**Verslag huishoudelijke elektrische installatie op laagspanning en zeer lage spanning****Algemeen:**

Referentie: 010-20260209-04	Datum controle: 09/02/2026
Keurder: 010

Eigenaar: Willems	EAN-code: 541449500000276656
Adres installatie: Molenstraat 72, 2560 - Nijlen	Nummer teller(s): 1SAG1200099708
	Distributienetbeheerder installatie: Fluvius
Datum uitvoering installatie: <input checked="" type="checkbox"/> Vóór 01/10/1981 <input type="checkbox"/> Tussen 01/10/1981 en 01/06/2020 <input type="checkbox"/> Vanaf 01/06/2020	
Type: <input checked="" type="checkbox"/> Woonenheid <input type="checkbox"/> Niet-huishoudelijk <input type="checkbox"/> PV <input type="checkbox"/> Batterij <input type="checkbox"/> Laadpaal

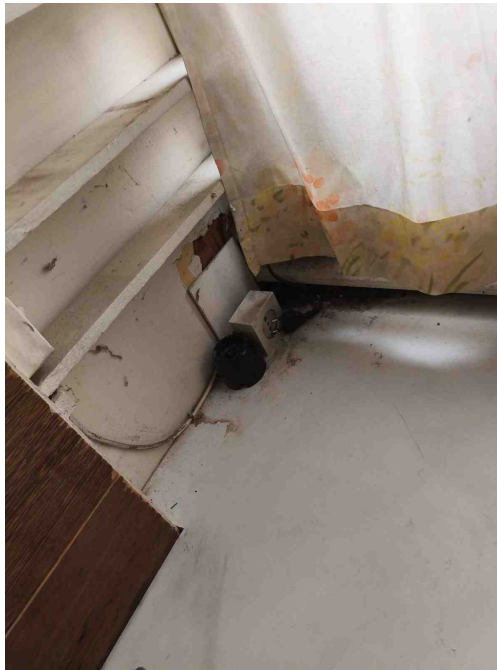
T13 - Opbouwcontactdozen en/of -schakelaars zonder achterplaatje mogen niet rechtstreeks op een brandbare ondergrond bevestigd worden (Boek 1: 4.3.3.5).

Opmerking: Tuinhuis, zolder, 1 ste verdiep,

C27 - Het gebruik van geleiders van het type VTLmB (côte-à-côte) is niet toegestaan (Boek 1: 1.4.2.1).

Opmerking: Tuinhuis, zolder, slaapkamers,....

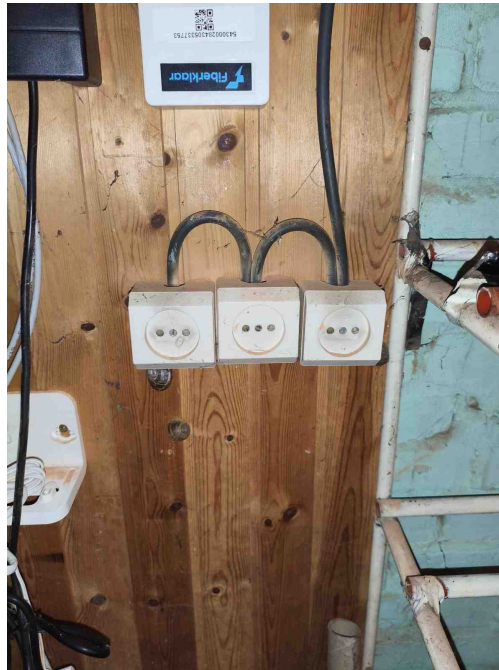
T10 - Bepaalde contactdozen en/of schakelaars zijn niet degelijk bevestigd (Boek 1: 1.4.1.3).

Opmerking: Berging

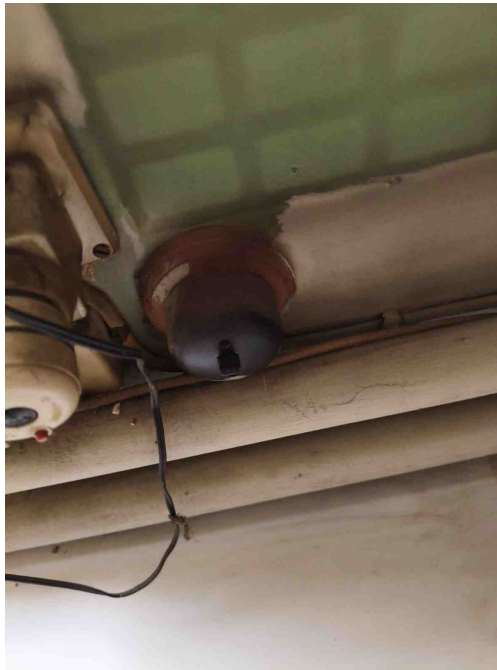
T13 - Opbouwcontactdozen en/of -schakelaars zonder achterplaatje mogen niet rechtstreeks op een brandbare ondergrond bevestigd worden (Boek 1: 4.3.3.5).

Opmerking: Tuinhuis, zolder, 1 ste verdiep ,

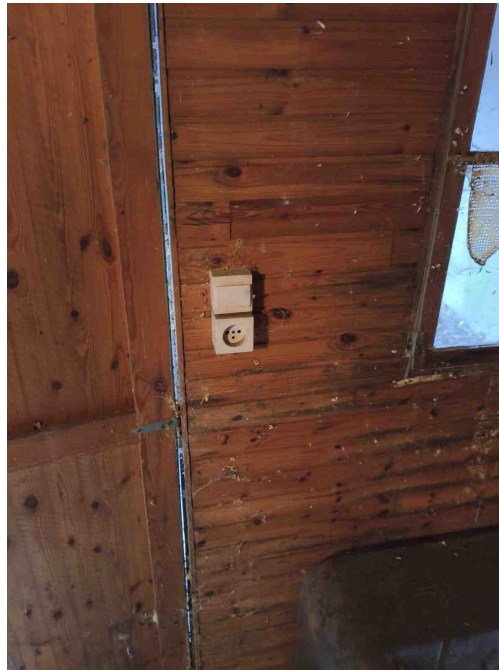
T13 - Opbouwcontactdozen en/of -schakelaars zonder achterplaatje mogen niet rechtstreeks op een brandbare ondergrond bevestigd worden (Boek 1: 4.3.3.5).
Opmerking: Tuinhuis, zolder, 1 ste verdiep ,

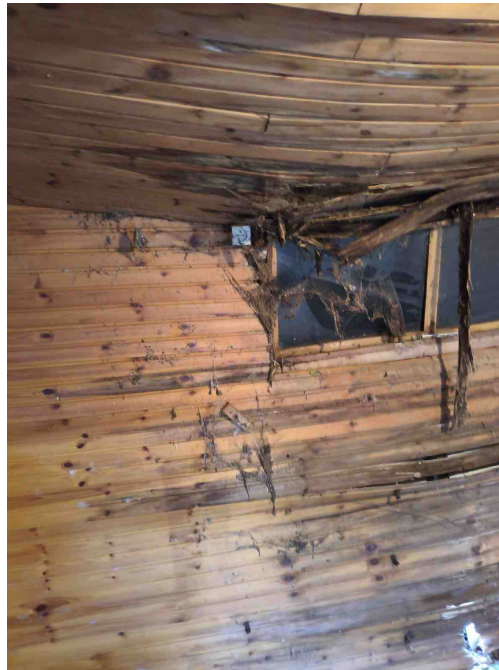
T13 - Opbouwcontactdozen en/of -schakelaars zonder achterplaatje mogen niet rechtstreeks op een brandbare ondergrond bevestigd worden (Boek 1: 4.3.3.5).
Opmerking: Tuinhuis, zolder, 1 ste verdiep ,

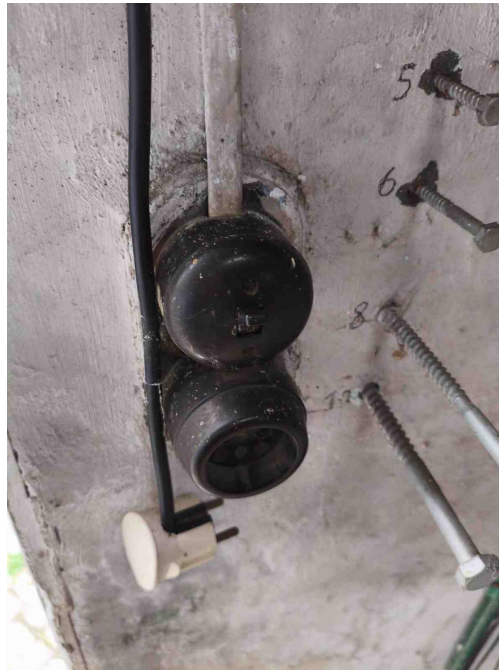
T13 - Opbouwcontactdozen en/of -schakelaars zonder achterplaatje mogen niet rechtstreeks op een brandbare ondergrond bevestigd worden (Boek 1: 4.3.3.5).

Opmerking: Tuinhuis, zolder, 1 ste verdiep ,

C27 - Het gebruik van geleiders van het type VTLmB (côte-à-côte) is niet toegestaan (Boek 1: 1.4.2.1).

Opmerking: Tuinhuis , zolder, slaapkamers,....

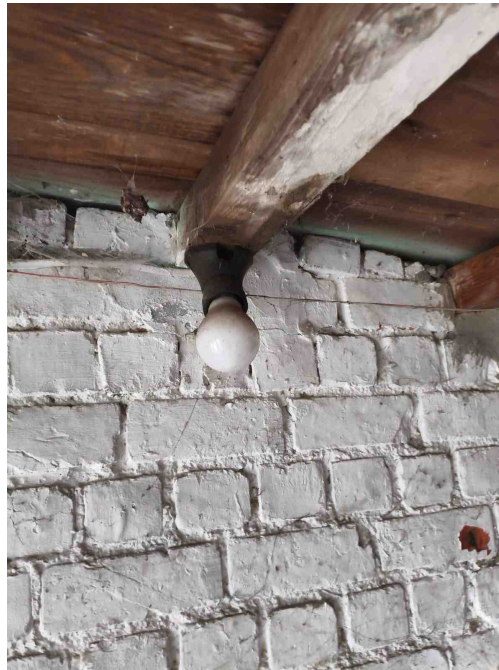
C27 - Het gebruik van geleiders van het type VTLmB (côte-à-côte) is niet toegestaan (Boek 1: 1.4.2.1).

Opmerking: Tuinhuis , zolder, slaapkamers,....

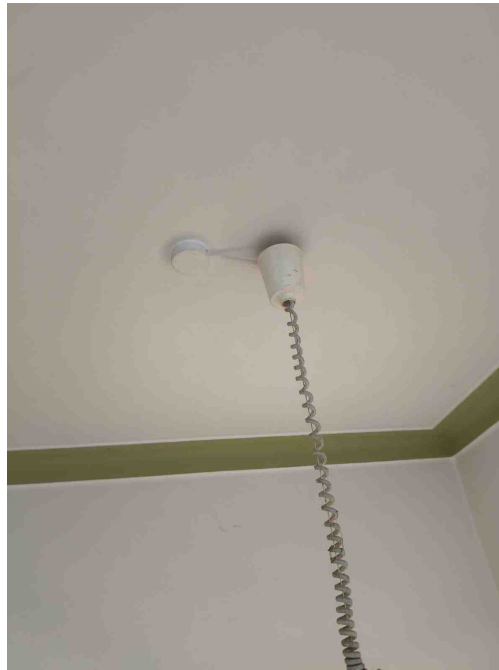
C27 - Het gebruik van geleiders van het type VTLMb (côte-à-côte) is niet toegestaan (Boek 1: 1.4.2.1).
Opmerking: Tuinhuis , zolder, slaapkamers,....

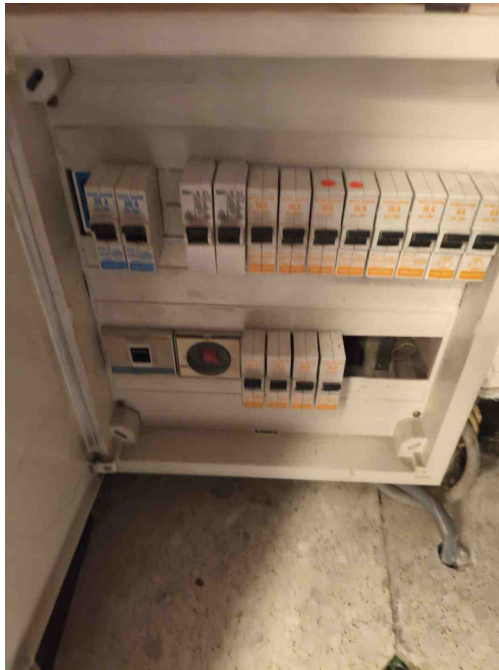
Klasse 0 armatuur
Opmerking: Living

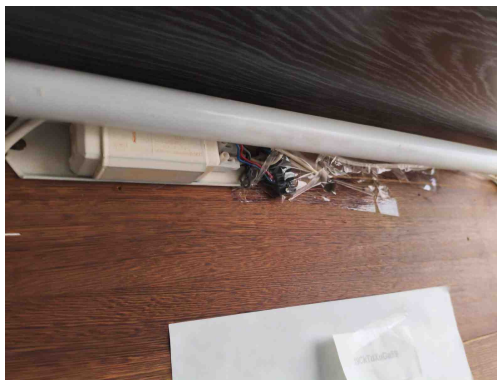
C26 - De verbindingen zijn niet gebeurd in borden, in aftakdozen, aan de klemmen van contactdozen, schakelaars of in de verlichtingstoestellen (Boek 1: 5.2.6.1).

Opmerking: Berging

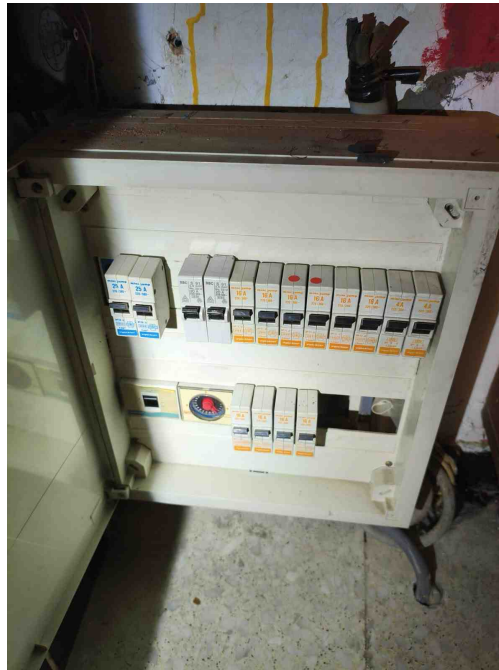
C26 - De verbindingen zijn niet gebeurd in borden, in aftakdozen, aan de klemmen van contactdozen, schakelaars of in de verlichtingstoestellen (Boek 1: 5.2.6.1).

Opmerking: Berging

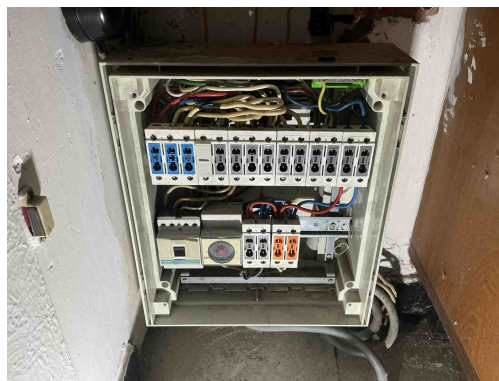
D03 - Er is geen differentieelstroominrichting van maximum 300 mA geplaatst in het begin van de elektrische installatie van een residentieel geheel (incl. in de gemeenschappelijke delen) (Boek 1: 4.2.4.3, 4.2.4.4).

Opmerking: Algemeen
